INFORME DE HITO DE CONTROL
N° 28998-2023-CG/APP-SCC

**PROYECTO DE INVERSIÓN “MEJORAMIENTO DE LOS
SERVICIOS DE SALUD DEL HOSPITAL DE HUARMY,
DISTRITO DE HUARMY, PROVINCIA DE HUARMY –
REGIÓN ÁNCASH”**

**HITO DE CONTROL N° 2 – AVANCE DE EJECUCIÓN DE OBRA
A NIVEL DE ACABADOS**

Imagen N° 01– Detalle 05 del Plano N° CR21202-GE-PL-A-0654

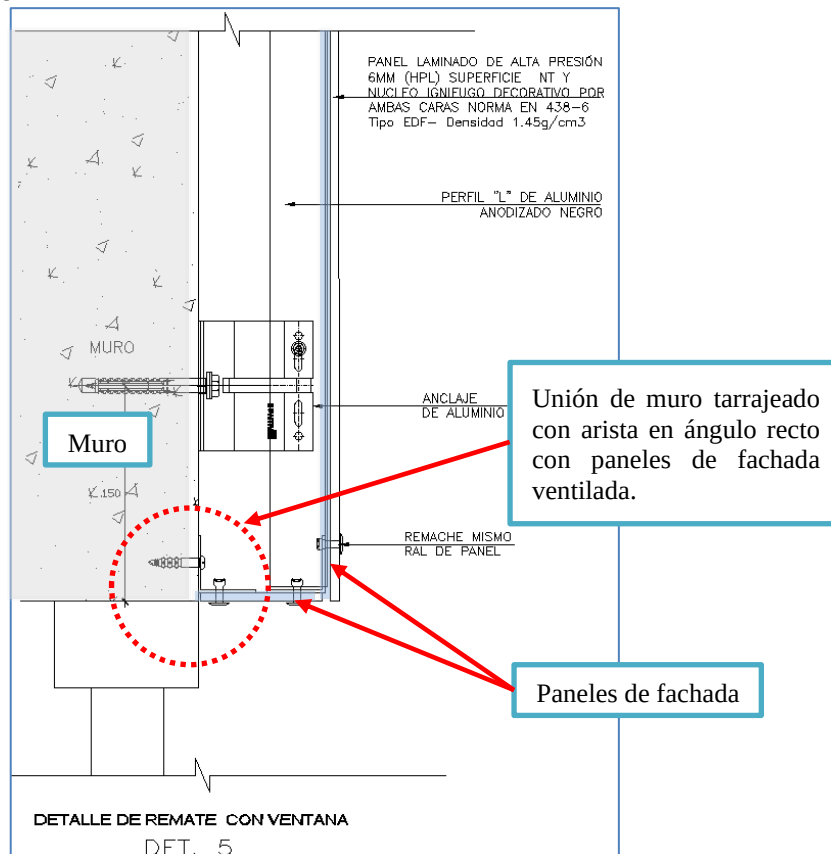
Tal como se advierte, las Especificaciones Técnicas y los Planos de detalle que forman parte del Expediente Técnico del Proyecto establecen los procedimientos a cumplirse para lograr una superficie pareja en el revoque, completamente plana, acabada y con aristas en ángulos rectos donde se indiquen encuentros. Asimismo, las Especificaciones Técnicas establecen “Normas y procedimientos que regirán la ejecución de revoques”, en las cuales se señala que no se admitirán ondulaciones ni vacíos; que los ángulos y aristas de muros, vigas, columnas, derrames, etc., serán perfectamente definidos y sus intersecciones en ángulo recto o como indiquen los planos, lo que aplica para las aristas de ventanas en uniones con otros elementos, como es el caso de la unión con la fachada ventilada³⁶.

Imágenes N° 02, N° 03, N° 04 y N° 05 – Vistas de unión entre paneles de la fachada ventilada y el tarrajeo en ventanas donde se encuentran secciones de tarrajeo desprendidas y huecos.

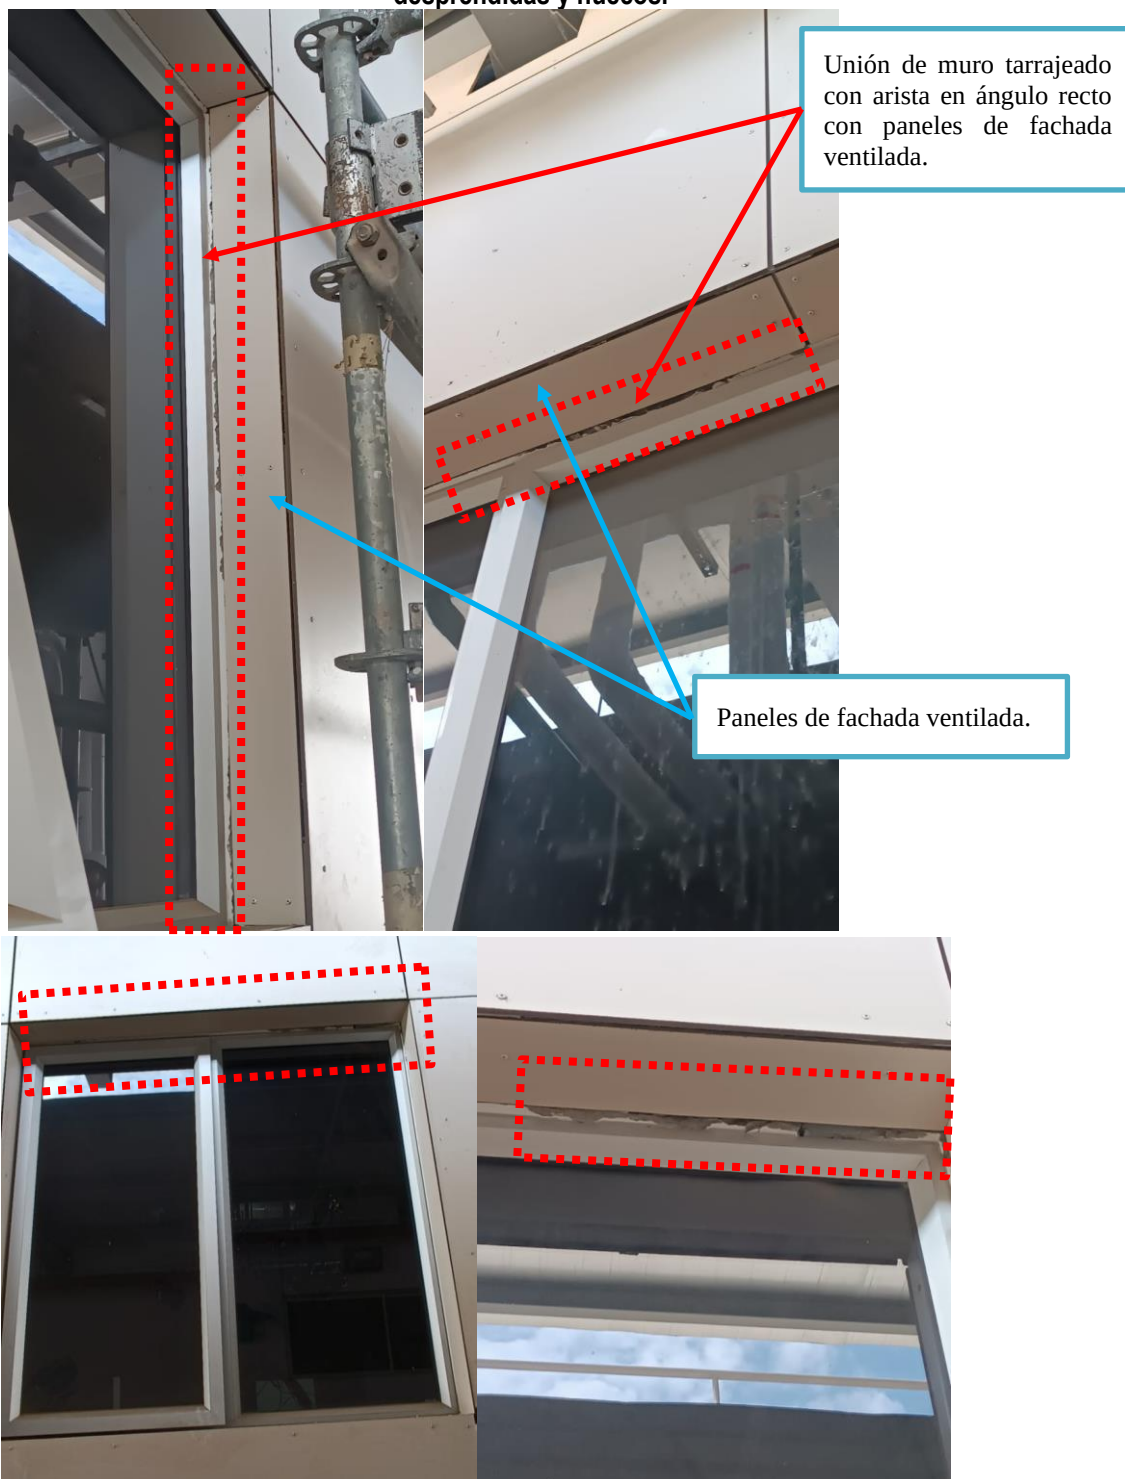
Sin embargo, durante la visita de inspección a la ejecución del Proyecto, la Comisión advirtió que en la unión entre paneles de la fachada ventilada y el tarrajeo en ventanas se encuentran secciones de tarrajeo desprendidas y huecos, lo que no permite tener uniformidad en la superficie en los encuentros de las ventanas ubicadas en el sector de pasillo de servicio entre el bloque Principal y el bloque de Nutrición y Dietética, tal como se muestra a continuación:

Las imágenes mostradas evidencian que a la fecha de la visita de inspección no se contaba con superficies planas y con aristas definidas, incumpliendo así el numeral 3.1.2.1.6 de las Especificaciones Técnicas y los Planos de detalle consignados en el Expediente Técnico.

Imágenes N° 06, N° 07 y N° 08 – Evidencias fotográficas del Ejecutor del Proyecto

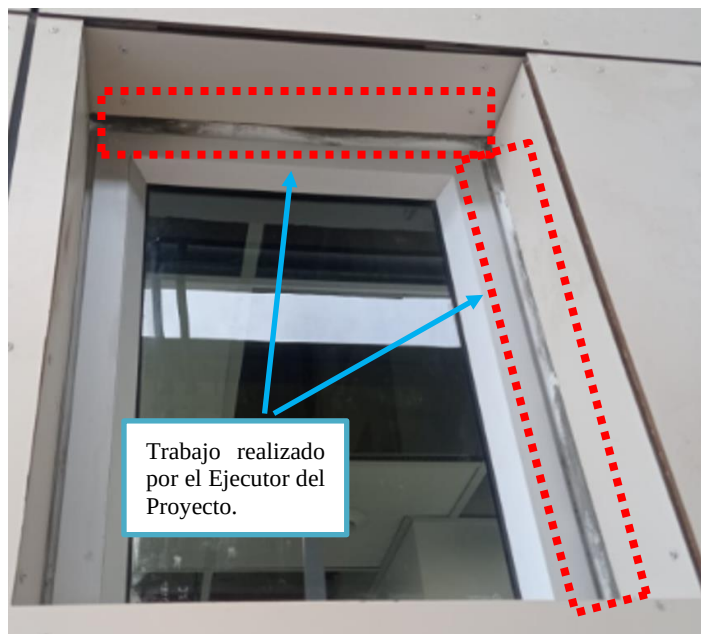
"1. Se verificó que en la unión entre paneles de fachada ventilada y tarrajeo en derrames de ventanas, algunas secciones del tarrajeo se encuentran desprendidas, lo que no permite uniformidad en la superficie, ubicados en el sector de pasillo entre el bloque Principal y el bloque de Nutrición y Dietética. Al respecto, remitir las acciones realizadas sobre el particular por la Entidad Supervisora y por el Ejecutor del Proyecto."

Sin embargo, respecto de lo señalado por el Ejecutor del Proyecto, mediante Carta N° 819-2023-CHH/JS del 23 de noviembre, la Entidad Supervisora indicó⁴⁰ que el trabajo de levantamiento de observaciones se viene realizando en forma lenta y que dichos trabajos se encuentran al 90% de su implementación.

Por lo expuesto, si bien de la información remitida por el PRONIS, la Comisión evidencia el Ejecutor del Proyecto ha iniciado acciones respecto a los hechos vinculados a la unión entre paneles de la fachada ventilada y el tarrajeo en ventanas donde se encontraron secciones de tarrajeo desprendidas y huecos, estas acciones no se encuentran culminadas, por lo que, se recomienda al PRONIS que monitoree a través de la Entidad Supervisora la culminación de tales trabajos a fin de garantizar que los mismos cuenten con la calidad prevista en el Expediente Técnico.

En atención a lo solicitado por la Comisión, el PRONIS remitió el Informe N° 118-2023-MINSA/PRONIS-UGO-GAMG del 24 de noviembre de 2023³⁹, mediante el cual, el Ejecutor del Proyecto señala que se están llevando a cabo las reparaciones necesarias para asegurar que las uniones queden correctamente ejecutadas, adjuntando las evidencias fotográficas que a continuación se muestran:

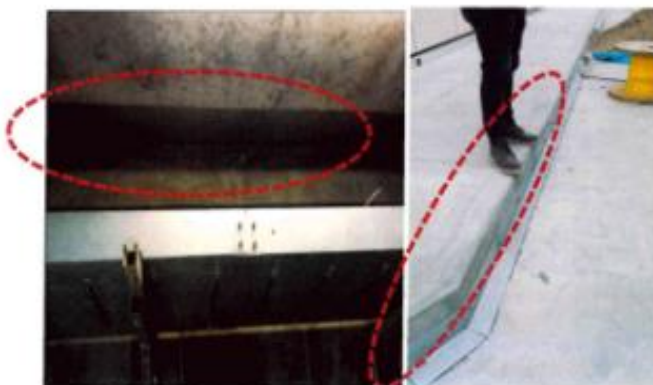
Se evidencia de la imagen que la distancia entre el pedestal de apoyo y pedestal de la estructura donde se ubican los aisladores sísmicos se encuentran distanciados 32 cm.
